① 改善箇所説明図

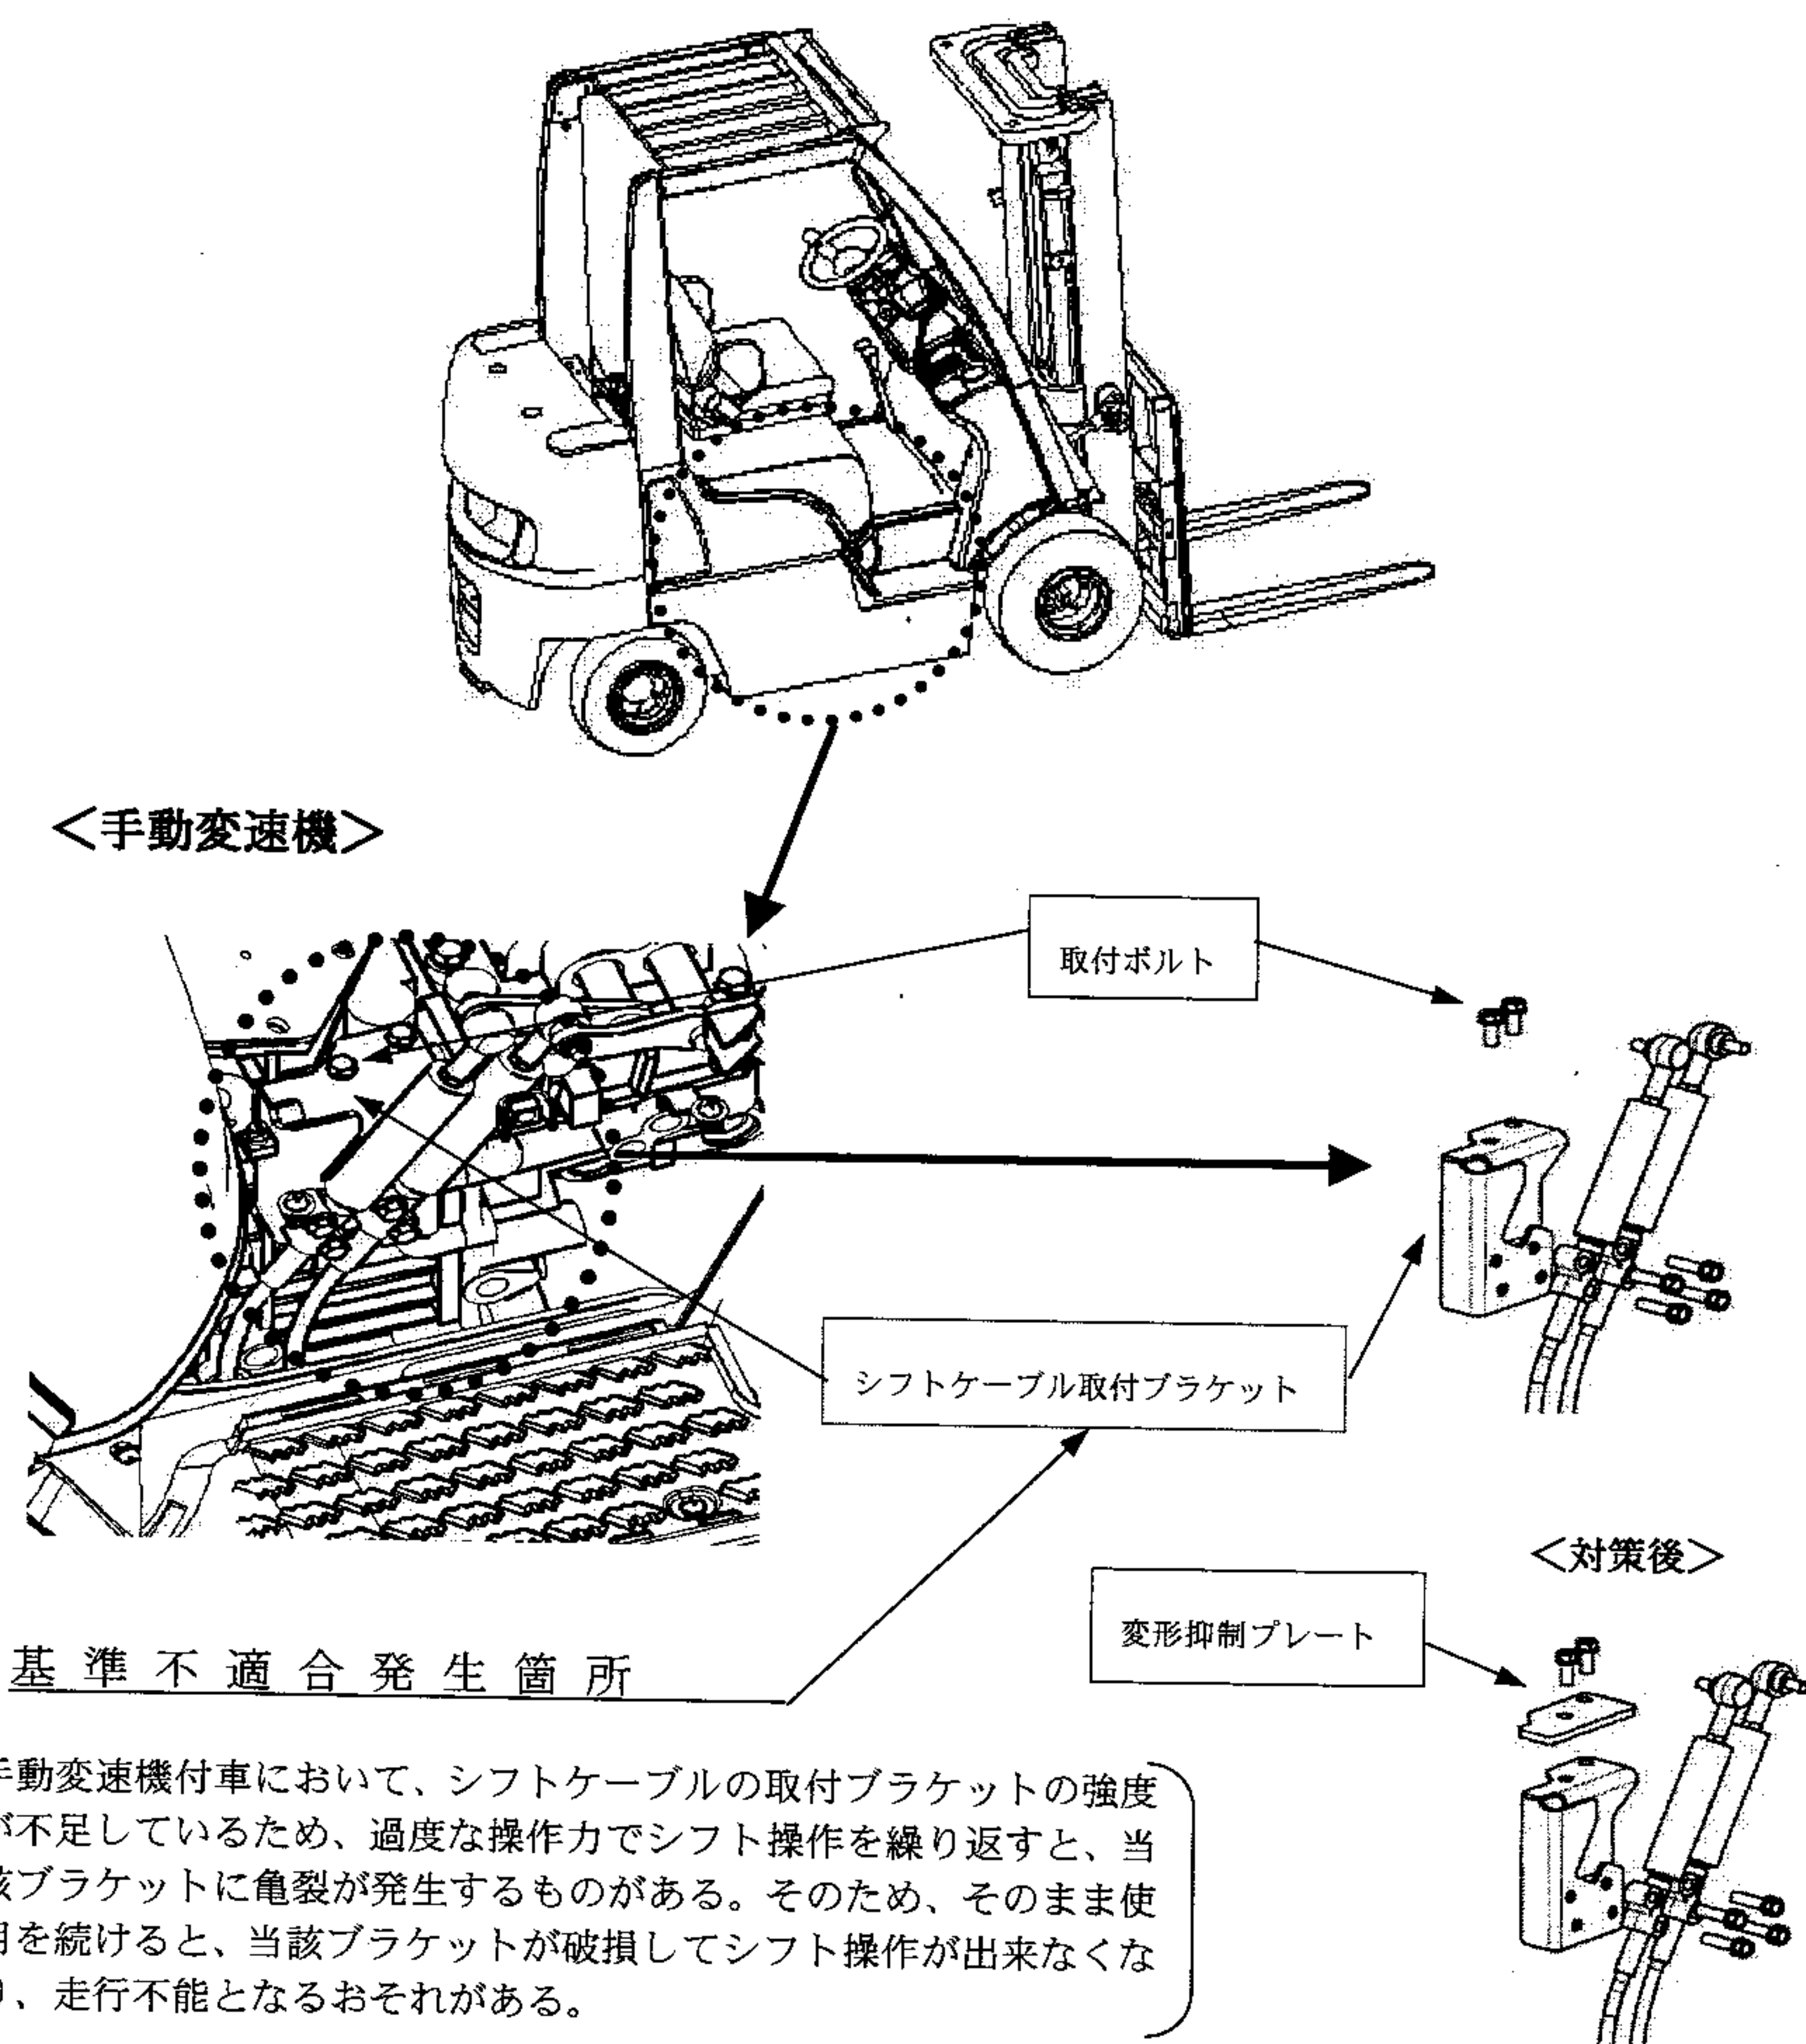
手動変速機付車において、シフトケーブルの取付ブラケットの強度が不足しているため、過度な操作力でシフト操作を繰り返すと、当該ブラケットに亀裂が発生するものがある。そのため、そのまま使用を続けると、当該ブラケットが破損してシフト操作が出来なくなり、走行不能となるおそれがある。

全車両、シフトケーブル取付ブラケット上部に変形抑制プレートを追加する。また、ブラケットを点検し、変形しているものは新品に交換する。

変形抑制プレートに、白ペイントを塗布する。
